Beschaffung der E-Bus-Ladestation Höllriegelskreuth

13. Besprechung zur E-Bus-Ladestation Höllriegelskreuth

Arbeitsmeeting, Online, 16.08.2023

Entwurfsplanung Steinbacher Consult

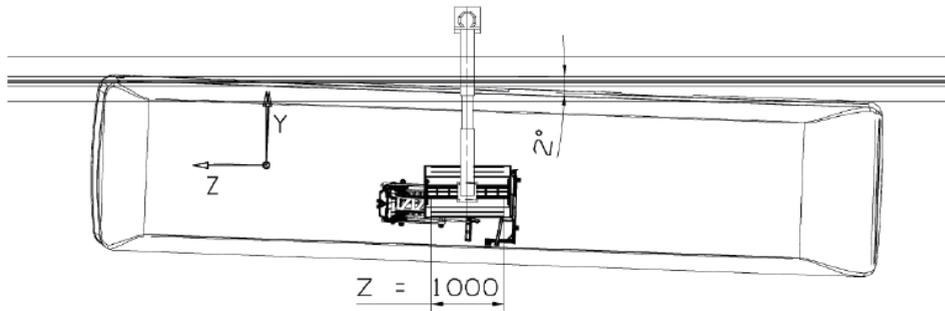
- Position 4: Einfahrt auf P+R nicht möglich, kein Wenden über P+R --> Nachweis der Einfahrt falsch
- kein freies Einfahren auf Position 3 und 4 möglich bei Belegung Position 2
- kein bordsteinparalleles Halten
- --> Lösung: Verzicht auf Position 4 oder Verzicht auf 100 % Barrierefreiheit
- exakte Kontaktherstellung Pantograf Ladehaube

- Bezüglich der von Herrn Popov aufgelisteten Gründen, wird auf dem Entwurf der Ost Behelfshaltestelle verzichtet.
- Der Süd Bereich wurde angepasst um Rangierfläche zwischen Position 2 & 3 zu erreichen.
- Die endgültige Busstellplätze wurden mittels Schleppkurven geprüft. Die Ergebnisse beobachtet man im angehängten PDF: „Machbarkeitsuntersuchung_Schleppkurven“

- Laut barrierefreiem Bauen der Haltestellen, muss zwischen Bus Plattform und Haltestelle Maximum 10cm erreicht werden. Nach der Schleppkurvenprüfung (siehe angehängtes PDF: „Machbarkeitsuntersuchung_Schleppkurven“) falls ein kommender Bus vor einem stehenden Bus einfahren muss, wird der Bus nur im Bereich der vorderen Tür die Abweichung von Maximum 10cm erreichen.
- Aufgrund der erforderlichen Schenkellänge des freizuhaltenden Sichtfeld, muss die Fahrgeschwindigkeit dieser Strecke der Zugspitzstraße auf 30 km/h reduziert werden (siehe angehängtes PDF: „Machbarkeitsuntersuchung“).
- Die vorgeschlagenen Markierungen im Bereich der Ausfahrt der P&R Parkplätze wurden im Plan dargestellt.

Bauvoranfrage DB

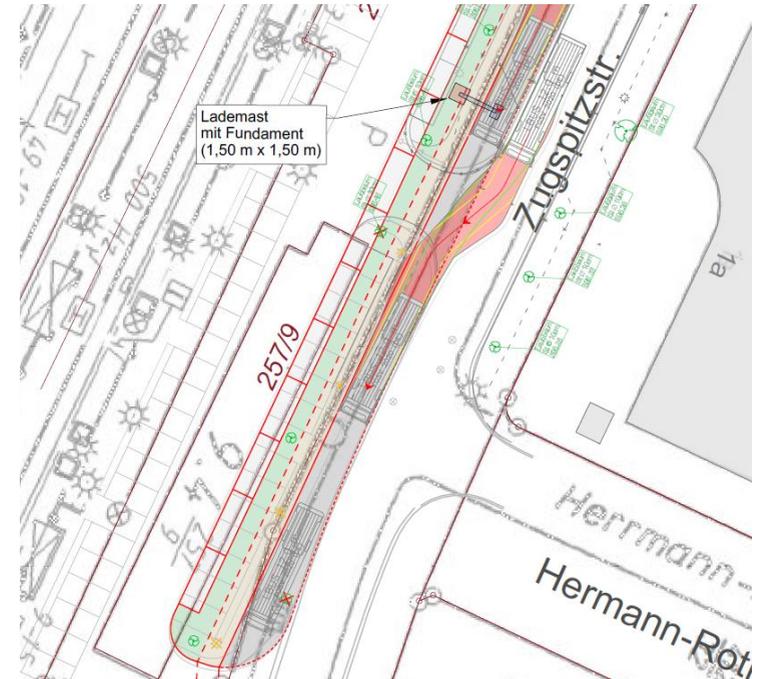
Zum einen bitte ich um Vorlage eines zusätzlichen Erläuterungsberichts der kompletten geplanten Maßnahmen mit Aufschlüsselung der Maßnahmen, die hierbei auf Bahngrund stattfinden sollen, sowie um eine Angabe der Flächengröße der geplanten Flächeninanspruchnahme. Weiter ist mir die Darstellung der rot umrandeten Rechtecke nicht klar was diese bedeuten sollen.

Im Plan ist zu erkennen, dass die Beleuchtung versetzt werden soll. Wohin wird denn diese versetzt und muss hierfür auch ein Stromkabel mit umgelegt werden? Wenn ja soll dieses auf Bahngrund verlaufen oder außerhalb von Bahngrund?

Dasselbe gilt für die geplanten Ladegräte. Wie werden diese an die Stromversorgung angeschlossen? Wie ist hier der Leitungsverlauf? Bitte gehen Sie im Ihren Erläuterungsbericht auch auf diese Themen ein.

- Flächeninanspruchnahme auf DB Grund --> Fläche markieren und Größe (m²)
- zu versetzende Objekte (Bäume, Laternen) --> neue Positionen
- Leitungsverlauf für Ladeinfrastruktur planen
- Aufschlüsselung der Maßnahmen auf Bahngrund
